RÉGIE DES MATIÈRES RÉSIDUELLES DU LAC-SAINT-JEAN**RÉAMÉNAGEMENT DE LA GÉOMÉTRIE DU SITE****Aménagement du lieu d'enfouissement technique****de la Régie des matières résiduelles du****Lac-Saint-Jean****Projet no. 111-13499-00**

17 AVRIL 2013

111-13499-00

**SECTIONS A, B ET C DU LET
 PROPOSÉ**

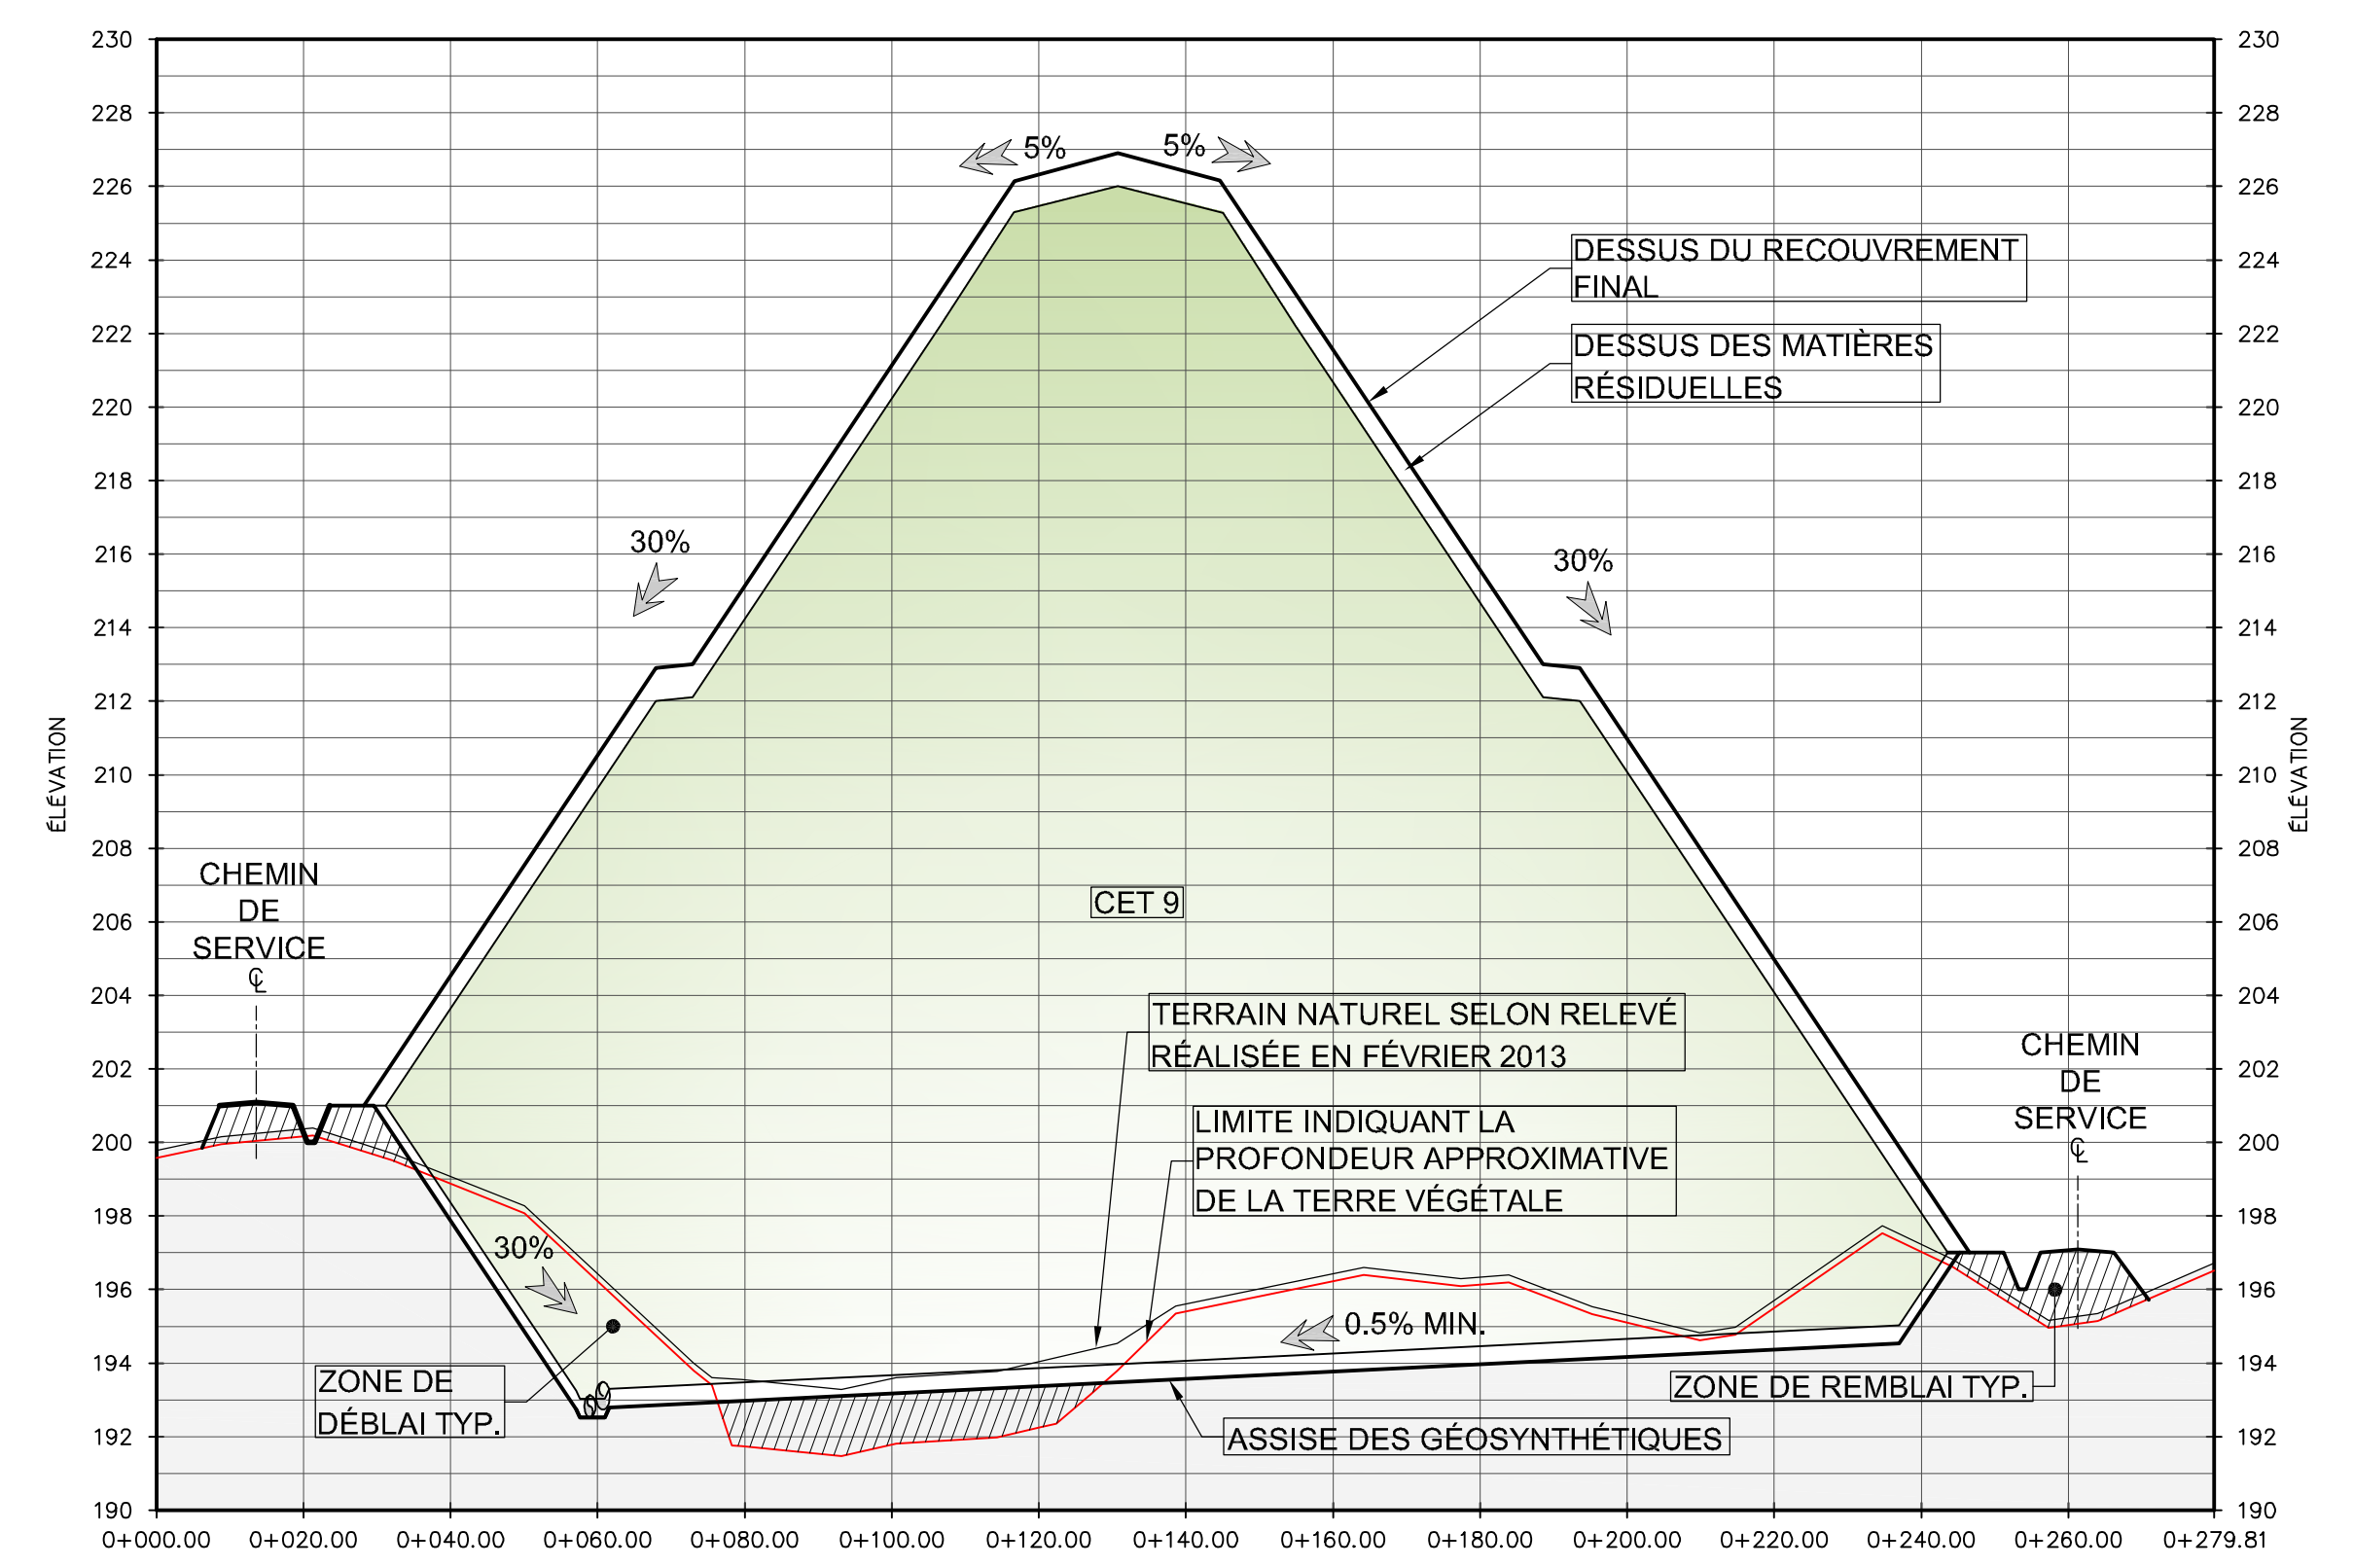
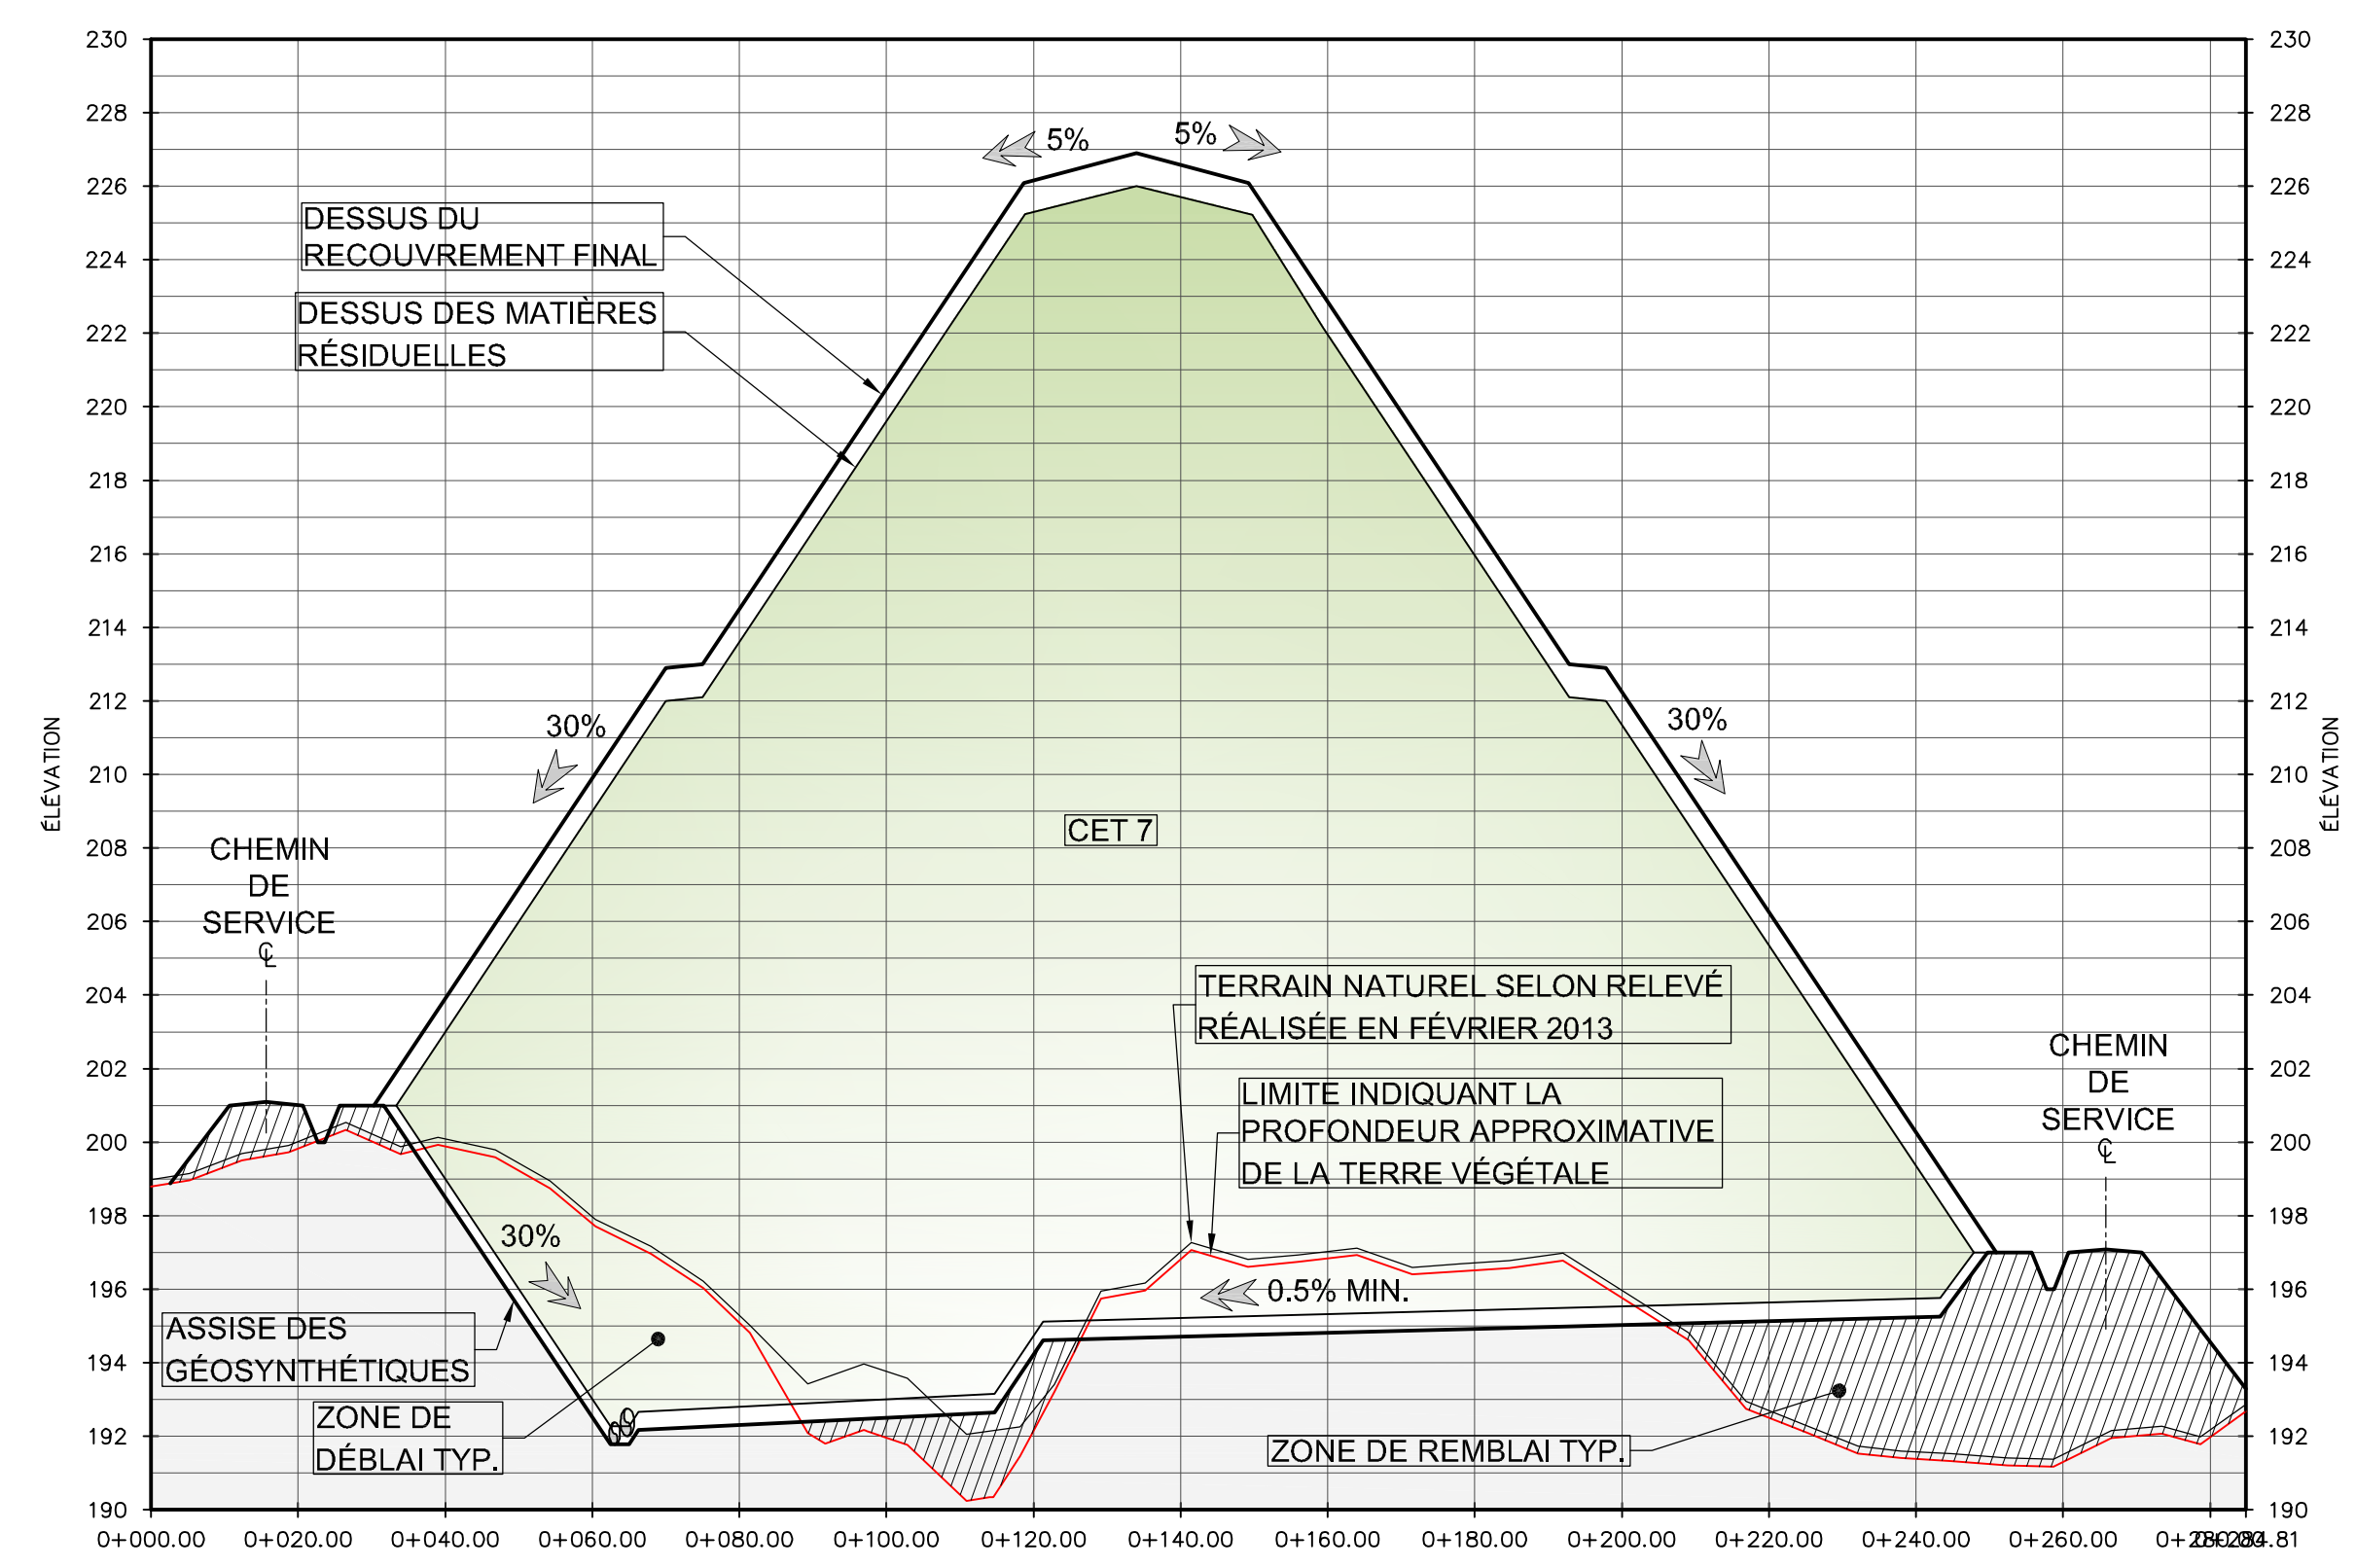
Suite à l'analyse des nouvelles données relativement aux dépôts meubles et des eaux souterraines, une nouvelle géométrie du site a été élaborée. Celle-ci est illustrée aux plans en annexe.

Cette géométrie révisée a été développée en se basant sur la nappe d'eau souterraine identifiée dans les études hydrogéologiques citées précédemment; plus particulièrement, le fond du site sera situé en tout point au-dessus de la nappe d'eau souterraine conformément à l'article 23 du REIMR. Quant au système de traitement, cette exigence du REIMR ne s'applique pas et le fond pourra être aménagé sous le niveau des eaux souterraines.

Aucune modification n'est prévue quant à l'empreinte du site ni de la zone tampon; la superficie des cellules est donc maintenue à 14,45 hectares. Le volume total d'enfouissement est également maintenu selon l'étude d'impact initiale, soit 2,5 M de mètres cubes. En ce qui concerne l'élévation finale du site, elle demeure en deçà du maximum prévu dans l'étude d'impact, soit 229,12 m dans le secteur sud-est et 224,4 dans le secteur nord-ouest; toutefois, comme le fond du site est abaissé de l'ordre de 4 mètres par rapport à celui prévu, il est possible que la configuration finale du dessus du site soit revue dans la demande de CA, tout en respectant évidemment les élévations précitées. Aussi, la configuration finale des cellules pourrait être légèrement revue lors de la conception finale du site.
